Smart-telecaster Zao のアップデートの御案内

貴社ますますご盛栄のこととお喜び申し上げます。平素は格別のご高配を賜り、厚くお礼申し上げます。この度、Smart-telecaster Zao 及び Zao controller、HD View についてバージョンアップ致しましたので、下記の通りご案内申し上げます。

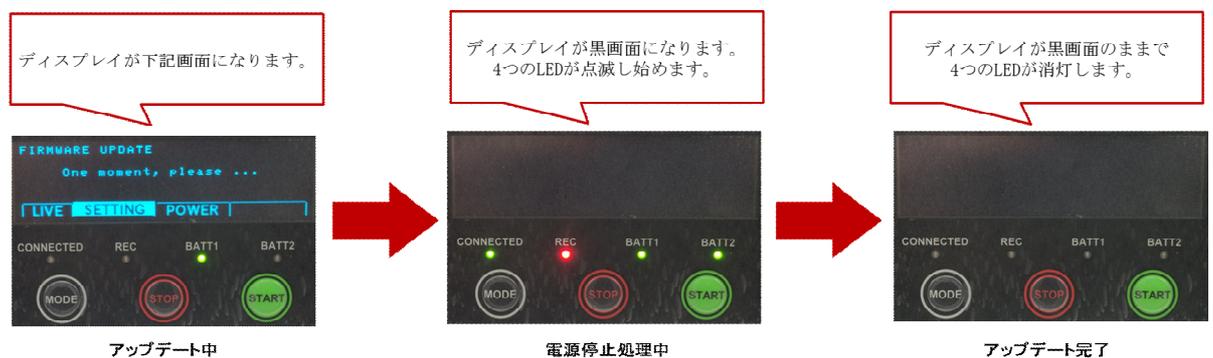
- ・添付の「STC Zao/Zao Controller/STC HDView ユーザーズガイド」の P17 以降に記載されております「SETTING モード (アップデート)」をご参照ください。
- ・アップデートには3分～5分程度の時間を要します。アップデート開始から完了までのディスプレイと LED の遷移は以下の図をご参照下さい。

※電源停止処理が開始するとディスプレイが黒画面になり、4つのLEDが点滅し始めますが、正常な動作になります。しばらくそのままの状態でお待ちください。自動的に電源が停止します。
